Stavba: **W221275. Karlovy Vary - Hala pro míčové sporty**

Objekt: **12. Změnový list č.12**

Rozpočet: **1201 Lem a podhled střešní konstrukce - přípočet**

Ocenění ke změně č. 12 b) - přípočet

Hala na míčové sporty – Karlovy Vary – “PODBARVENÍ“ – 14.5.2015

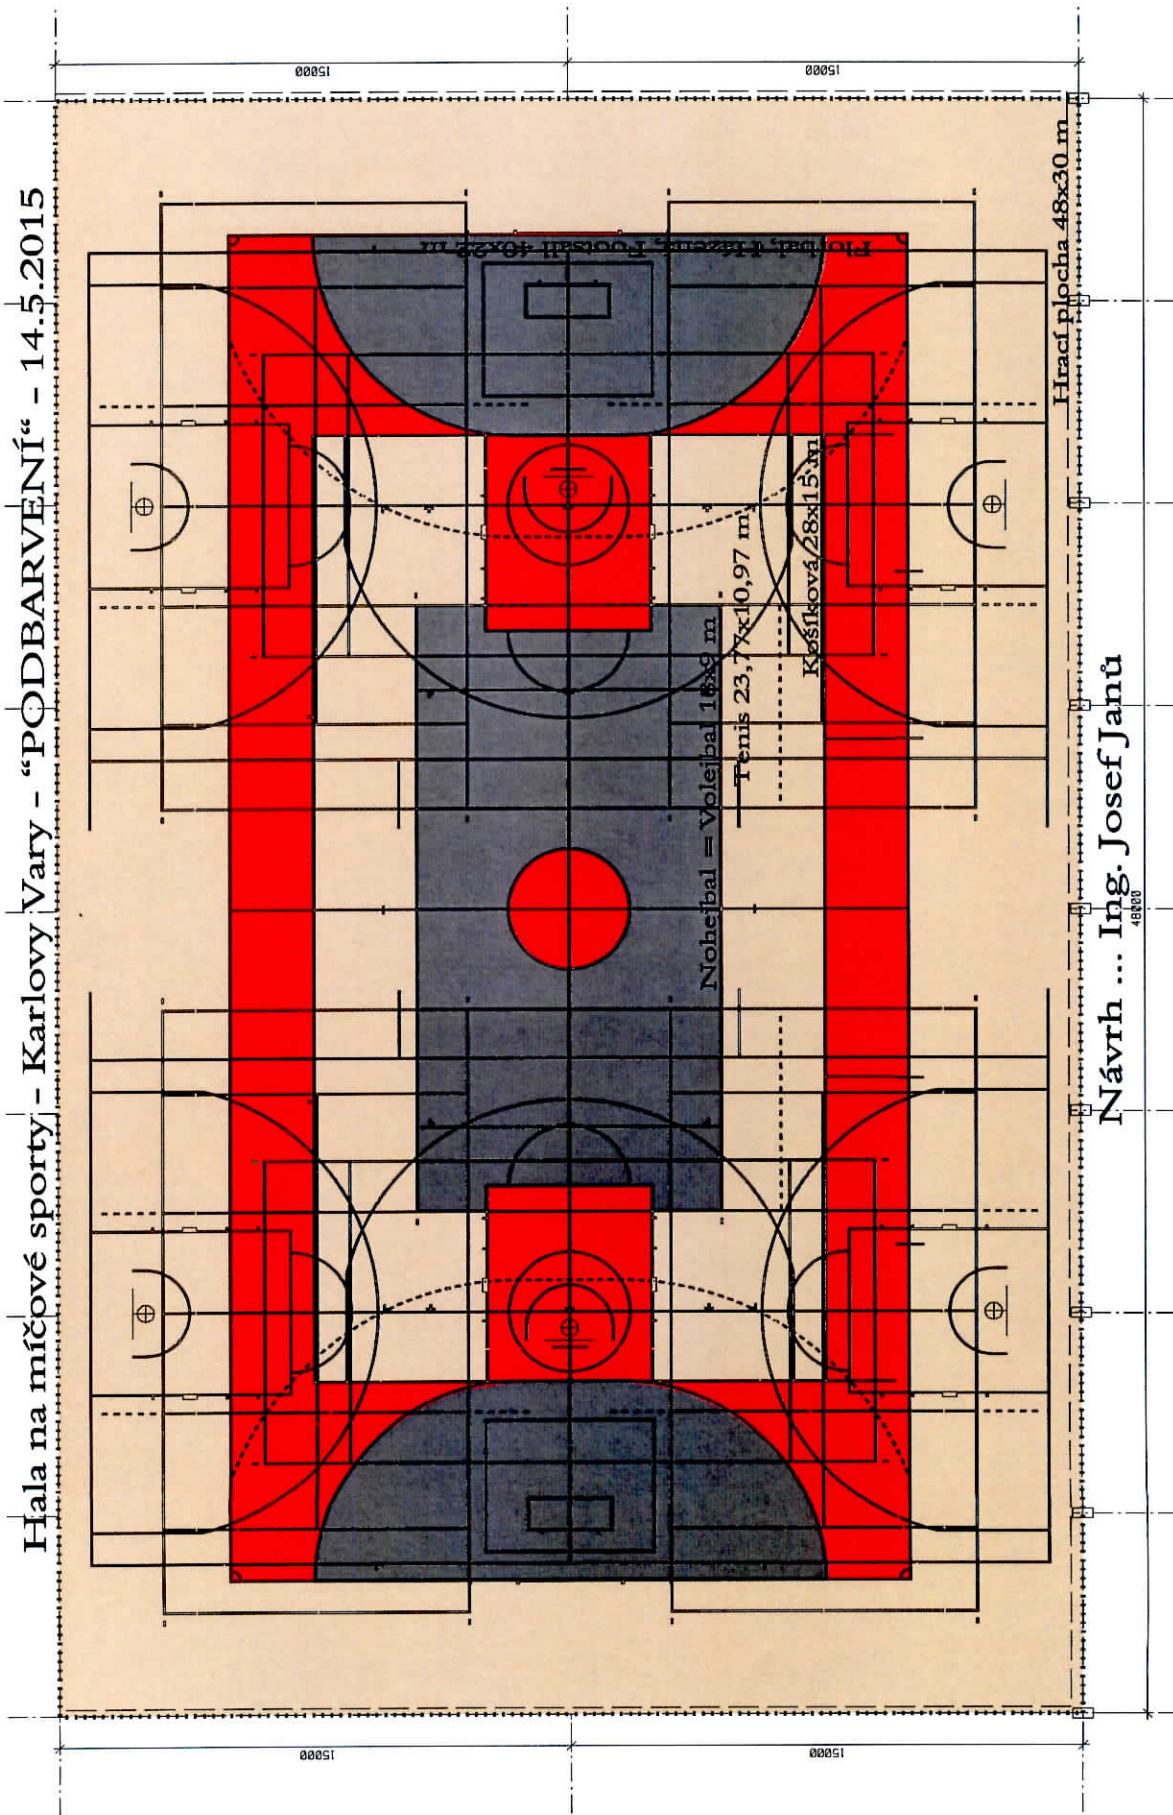
- Plochy:**
- !!! úprava !!!
 - LAK TRANSPARENT - MAT + zbytek haly
 - LAK TRANSPARENT - MAT + zbytek haly
 - LAK CERVENA "KV ARENA" - 300 m²
 - LAK SEDA "KV ARENA" - 300 m²

- Lajny:**
- beze změny**
- BILÁ + rel. 9802 = signal white (rgb 255/255/255)
 - Základní křivky na volejbal (nohejbal), basketbal, házenou a florbal
 - MODRÁ + rel. 9802 = light blue (rgb 041/115/184)
 - Tréninkové křivky na basketbal, ž.
 - ZLUTÁ + rel. 1026 = luminous yellow (rgb 255/255/010)
 - 1/2 hala pro volejbal (nohejbal) 2x = 158 metrů šíře 58 mm
 - ZELENÁ + rel. 6038 = luminous green (rgb / /)
 - Tréninkové křivky volejbal (nohejbal) 4x = 272 metrů šíře 58 mm
 - ORANŽOVÁ + rel. 2007 = luminous bright orange (rgb 255/117/033)
 - Vnitřní dělení pro nohejbal 7x = 289 metrů šíře 58 mm

~~LAK TRANSPARENT - MAT + zbytek haly~~
~~LAK TRANSPARENT - MAT + zbytek haly~~

Tato změna řeší dopočet lajnování a barevného řešení hrací plochy.

Původní projektová dokumentace neobsahovala lajnování a barevné řešení podlahy hrací plochy. Na základě požadavku od zástupců investora a dodatečných informací od generálního projektanta bude proveden dopočet lajnování a barevného řešení hrací plochy.
